**ПАТРОНЫ ТОКАРНЫЕ  
ПОВОДКОВЫЕ**

**ГОСТ 2571—71**

Изменение № 2 ГОСТ 2571—71 Патроны токарные поводковые. Конструкция и размеры

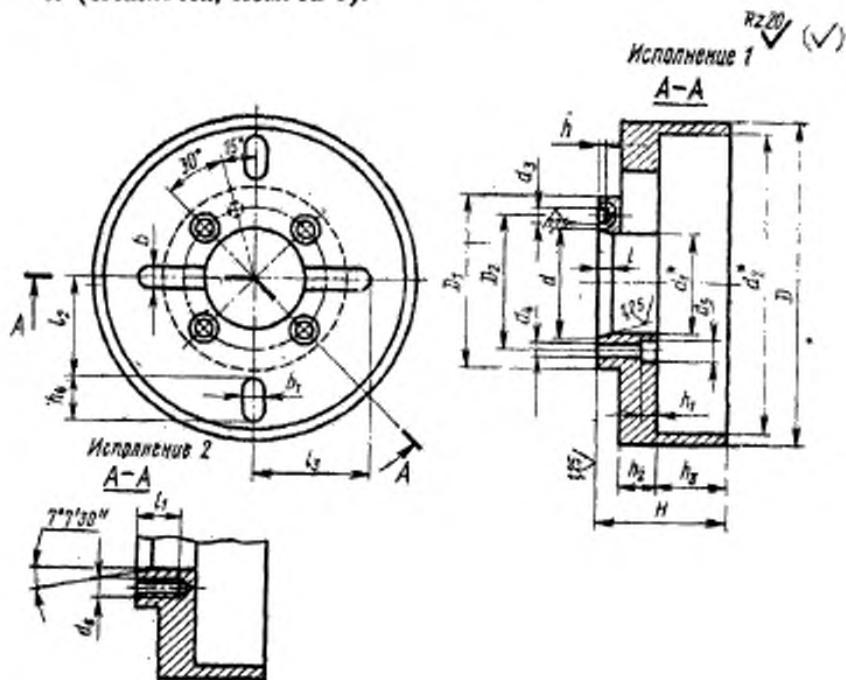
Пункт 3. Таблица. Графа *d<sub>4</sub>*. Заменить значения: 11 на 12, 13 на 14, 17 на 18.
